<b>CONCEPTO TÉCNICO DE REVISIÓN DE ESTUDIOS DE RESPUESTA DE AMPLIFICACIÓN LOCAL DE ONDAS SÍSMICAS</b>	Código:	GPR-FT-09
		Versión:	01
		Código Documental:

1.1	CONCEPTO TÉCNICO No. CT:	5360
1.2	ÁREA:	INVESTIGACIÓN Y DESARROLLO
1.3	COORDINACIÓN:	CONCEPTOS TÉCNICOS
1.4	REFERENCIA CRUZADA RADICADO FOPAE:	2008ER11507
1.5	RESPUESTA OFICIAL No. RO:	32300

2.1	SOLICITANTE:	CAMILA CASTELL CÓRDOBA CURADURÍA URBANA NO.5
2.2	PROYECTO:	MONET
2.3	LOCALIDAD:	11 SUBA
2.4	UPZ:	18 BRITALIA
2.5	BARRIO O SECTOR CATASTRAL:	PORTALES DEL NORTE
2.6	DIRECCIÓN:	CALLE 153 ENTRE CARRERAS 63 A Y 65
2.7	CHIP:	AAA0169DKWW
2.8	FECHA DE EMISIÓN:	10 DE OCTUBRE DE 2008
2.9	EJECUTOR DEL ESTUDIO:	JEOPROBE Ltda.

#### 5 PRIMERA REVISIÓN DEL ESTUDIO- CONCEPTO TÉCNICO NO. CT-5360 (FECHA: 10/10/2008)

Figura 1. Localización del Proyecto Monet.

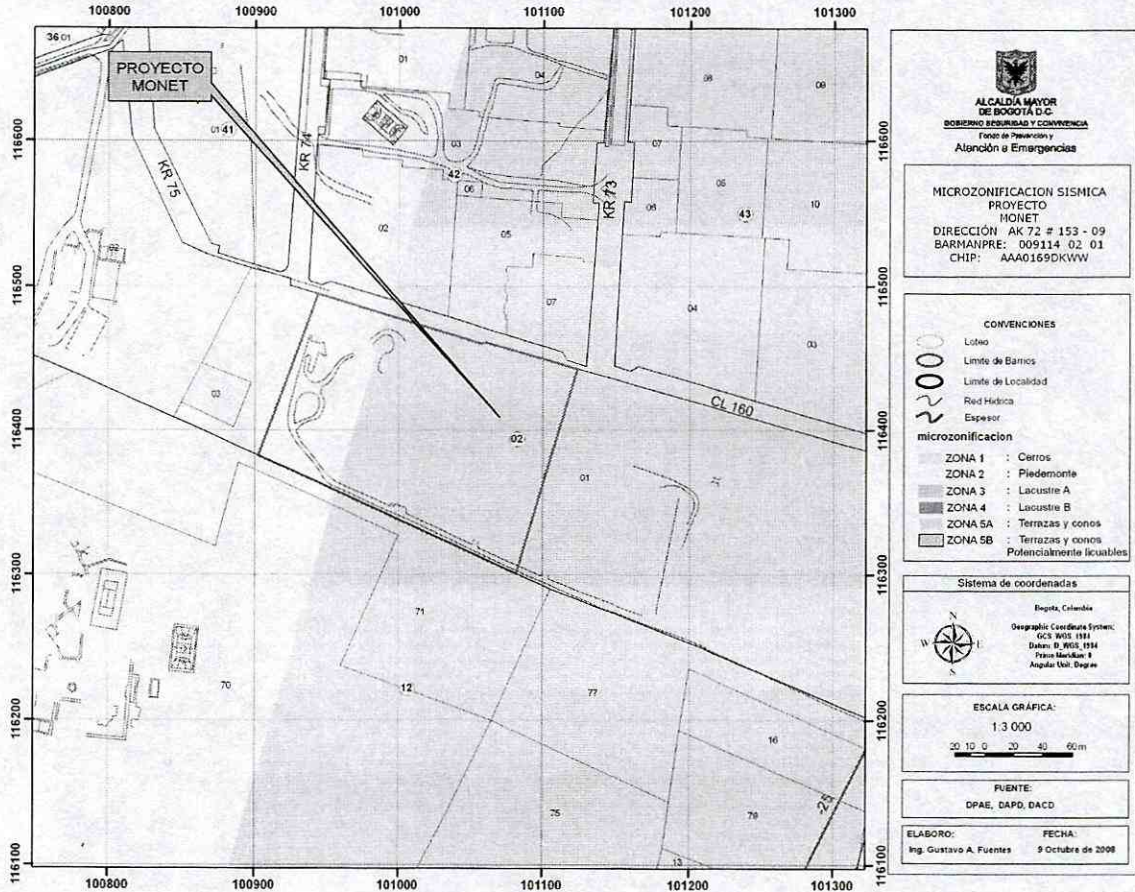
En el numeral 1.1 y 3.2 del informe, se indica que el sitio del proyecto se encuentra localizado en la franja de transición entre las Zonas 2 – Piedemonte y 3 – Lacustre A según el Decreto 193 de 2006, lo cual es consistente con la localización presentada en la Figura 1 del presente concepto.

El estudio CUMPLE con este requerimiento.
